기계분야_주요작업내용 [원료시험동]

< 원료시험동 기계분야 모델링 50% >

4. 체크리스트

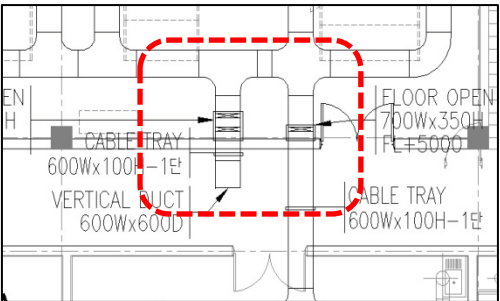
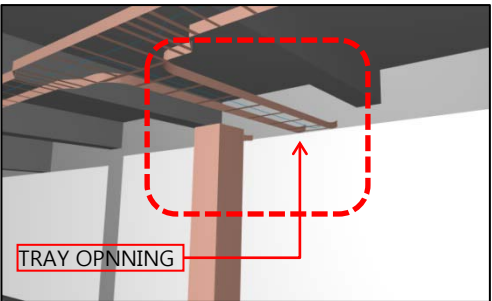
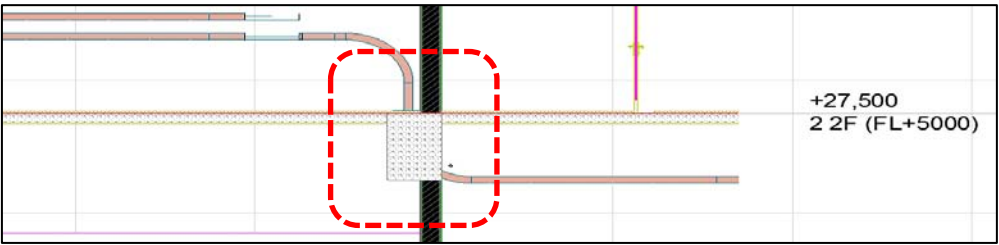
번호		설계오류 유형	공종간섭(구조/전기)	검토일	2013-08-12	
ROI 분석	기존방식 검토 시 오류 발견 난이도	상 / 중 / 하		KEYMAP		
	재작업 범위	해당 내역요소(수량)				
	재작업 비용	전				
	공기지연 일수	후				
	공기지연 일수					
위치	지상 2층 CABLE ROOM					
BIM 검토	주요 핵심 내용	TRAY와 기둥, 보의 간섭		설계사 검토	<p>검토일 2013-00-00</p> <p>설계 반영</p> <p>검토 현황</p> <p>BIM 반영</p>	
	 <p>< TRAY 2D PLAN ></p>	 <p>< BIM Model 3D ></p>	<p>1. 전기 TRAY와 기둥의 간섭 (평면도면상 TRAY와 기둥간섭)</p> <p>2. TRAY 상단 LEVEL FL+6000으로 보와 간섭</p> <p>(전기 TRAY LEVEL DN 조정 전체적인 설계검토 요함)</p>			
	 <p>< BIM Model SECTION ></p>					
	도면번호	CSP-1-LD-790-EE151-10030

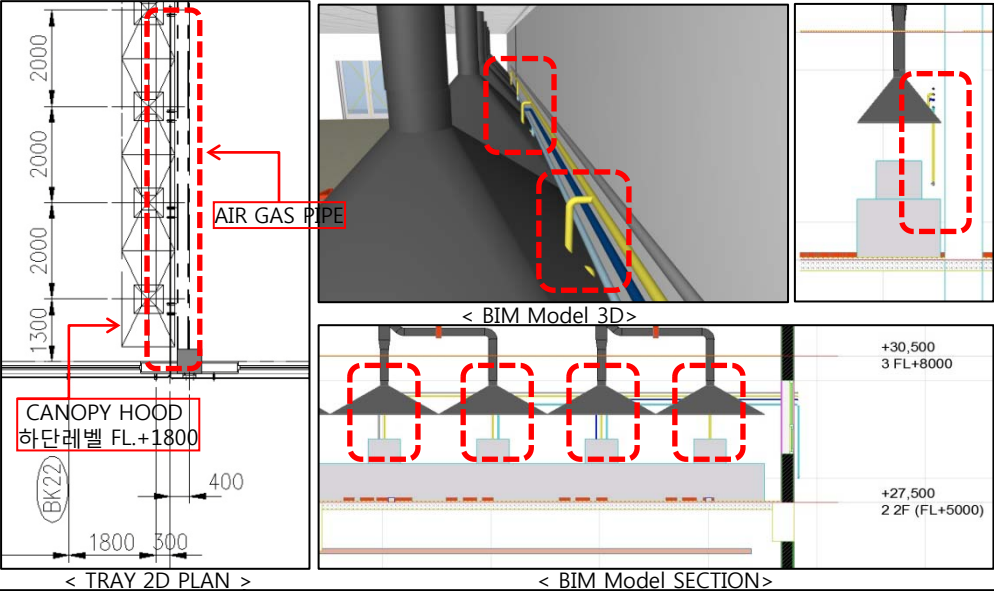
번호		설계오류 유형	공종간섭(구조/전기)	검토일	2013-08-12	
ROI 분석	기존방식 검토 시 오류 발견 난이도	상 / 중 / 하			KEY MAP	
	재작업 범위	해당 내역요소(수량)				
		전				
	후					
	재작업 비용					
공기지연 일수						
위치	지상 2층 CABLE ROOM					
BIM 검토	주요 핵심 내용	TRAY OPENNING과 보 간섭				설계사 검토
	 <p>< TRAY 2D PLAN ></p>		 <p>< BIM Model 3D ></p>		<p>TRAY OPENNING 위치가 보의 위치와 동일 하여 TRAY와 보의 간섭 발생</p> <p>(TRAY DN 구간 위치 이동 및 LEVEL DN 조정 요함)</p>	
	 <p>< BIM Model SECTION ></p>		<p>+27,500 2 2F (FL+5000)</p>			
	도면번호	CSP-1-LD-790-EE151-10030				
검토현황	<p>검토일 2013-00-00</p> <p>설계 반영</p> <p>BIM 반영</p>

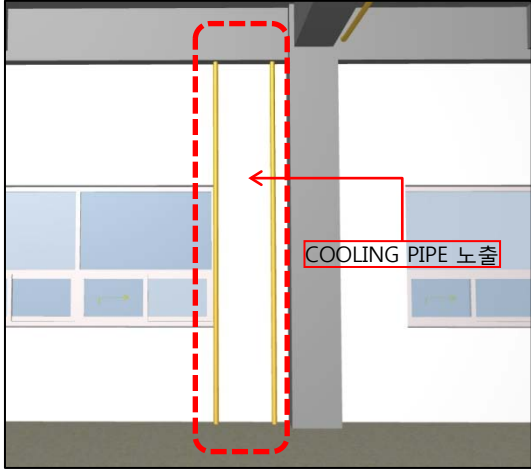
번호		설계오류 유형	공종간섭(구조/기계)	검토일	2013-08-13			
ROI 분석	기존방식 검토 시 오류 발견 난이도	상 / 중 / 하		KEYMAP				
	재작업 범위	해당 내역요소(수량)						
		전						
	후							
	재작업 비용							
공기지연 일수								
주요 핵심 내용		HOOD DUCT와 보 간섭		위치	지상 1층 COKE TEST EQUIPMENT			
BIM 검토	 <p>< TRAY 2D PLAN ></p>		 <p>< BIM Model 3D ></p>	설계사검토	<p>HOOD DUCT COD F.L.+4000 기준 모델링 작업시</p> <p>1. 2G3A보(600x1000) 와 HOOD DUCT의 간섭 (LEVEL CHECK 후 DN 조정 요함)</p>			
	 <p>< BIM Model SECTION ></p>		<p>+27,500 2 2F (FL+5000)</p>			검토일	2013-00-00	
	도면번호		CSP-1-LD-941-EM131-10204			설계 반영		
						BIM 반영

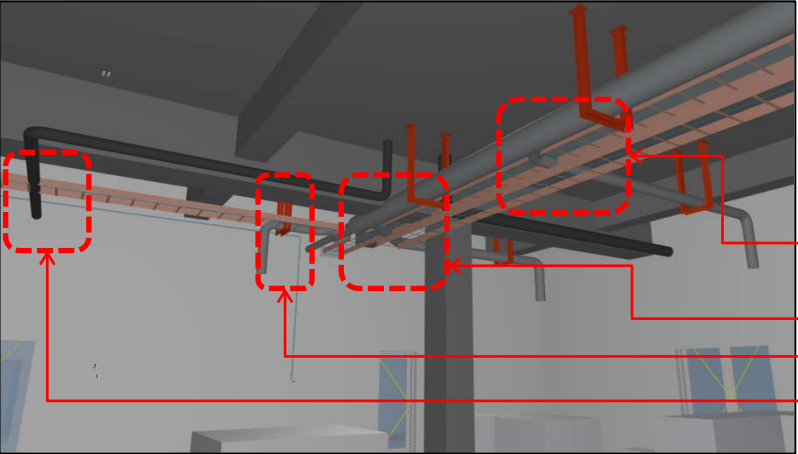
번호		설계오류 유형	공종간섭(구조/기계)	검토일	2013-08-13		
ROI 분석	기존방식 검토 시 오류 발견 난이도	상 / 중 / 하		KEYMAP			
	재작업 범위	전	해당 내역요소(수량)				
		후					
	재작업 비용						
공기지연 일수				위치	지상 1층 SAMPLE PREPARATION ROOM		
BIM 검토	주요 핵심 내용	AIR GAS PIPE, 보 관통/간섭		설계사 검토			
	 <p>< PIPE 2D PLAN ></p>		 <p>< BIM Model 3D ></p>			AIR GAS PIPING BOP FL.+4200 기준 모델링 작업시 1. 2B2A보(400x1200) AIR GAS 배관과 간섭 2. 2G1보(400x800)와 AIR GAS 배관과 간섭 3. 2G3보(600x1000)와 AIR GAS 배관과 간섭 배관 매립 (각 실에 연결되는 AIR배관 상당부분이 보 간섭 발생)	
	 <p>< BIM Model 3D ></p>		 <p>< PIPE 2D SECTION ></p>				
	도면번호	CSP-1-LD-971-EP140-10102, CSP-1-LD-971-EP140-10106					검토 현황

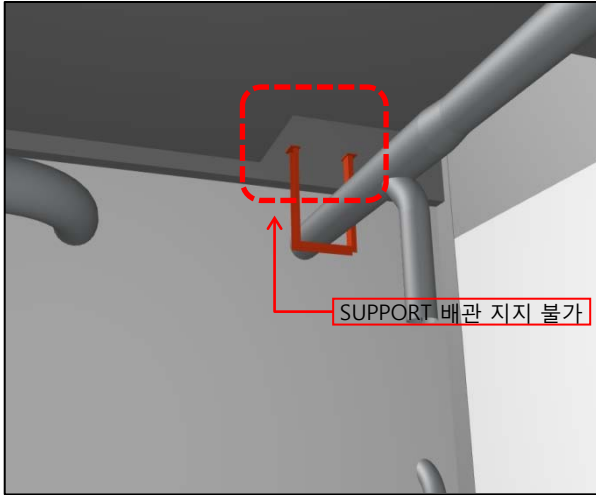
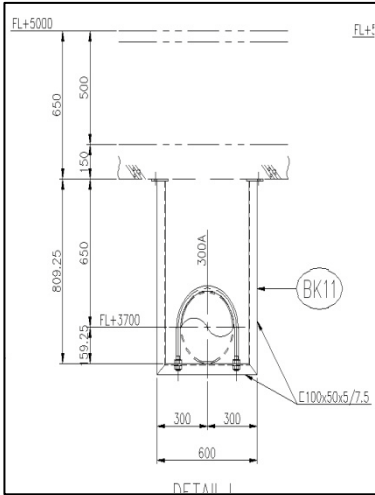
번호		설계오류 유형	공종간섭(구조/기계)	검토일	2013-08-13		
ROI 분석	기존방식 검토 시 오류 발견 난이도	상 / 중 / 하			KEY MAP		
	재작업 범위	해당 내역요소(수량)					
		전					
	후						
	재작업 비용						
공기지연 일수							
				위치	지상2층 STORAGE ROOM		
BIM 검토	주요 핵심 내용	COOLING SYSTEM PIPE 노출			설계사 검토	검토일	2013-00-00
		 <p>< BIM Model 3D ></p>					 <p>< BIM Model SECTION ></p>
					검토 현황	BIM 반영	
	도면번호	CSP-1-LD-880-EA125-00005

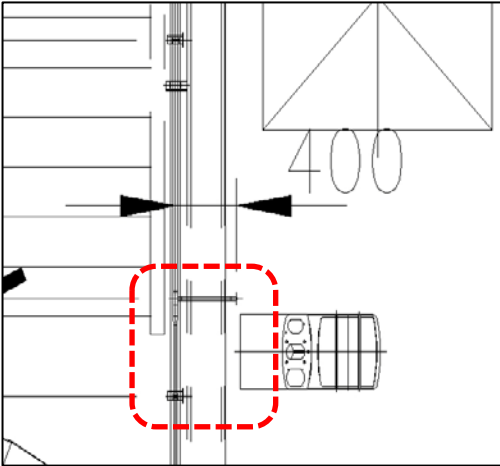
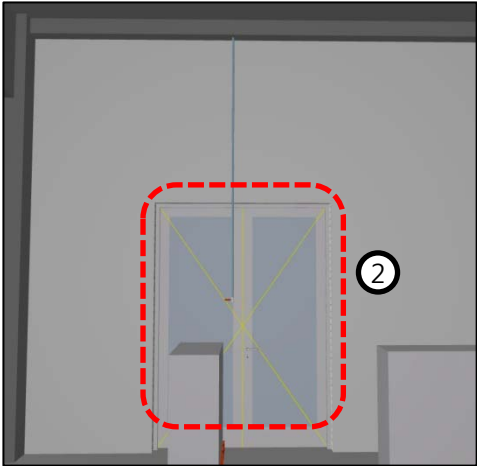
번호		설계오류 유형	공중간섭(기계/전기)	검토일	2013-08-13			
ROI 분석	기존방식 검토 시 오류 발견 난이도	상 / 중 / 하			KEYMAP			
	재작업 범위	해당 내역요소(수량)						
		전						
	후							
	재작업 비용							
공기지연 일수				위치	지상 1층 COKES TEST EQUIPMENT			
BIM 검토	주요 핵심 내용	HOOD DUCT, DUST COLLECTOR, TRAY 간섭			설계사 검토			
	 <p>< BIM Model 3D ></p>		HOOD DUCT, DUST COLLECTOR, 전기 TRAY 공중간 간섭 (각 공중간 LEVEL 값 중복으로 인한 간섭 구간 다수 발생)					
							검토일	2013-00-00
							검토 현황	
				설계 반영				
				BIM 반영				
도면번호		CSP-1LD-941-EM131-10205, CSP-1-LD-790-EE151-10030, CSP-1LD-949-EM131-10001
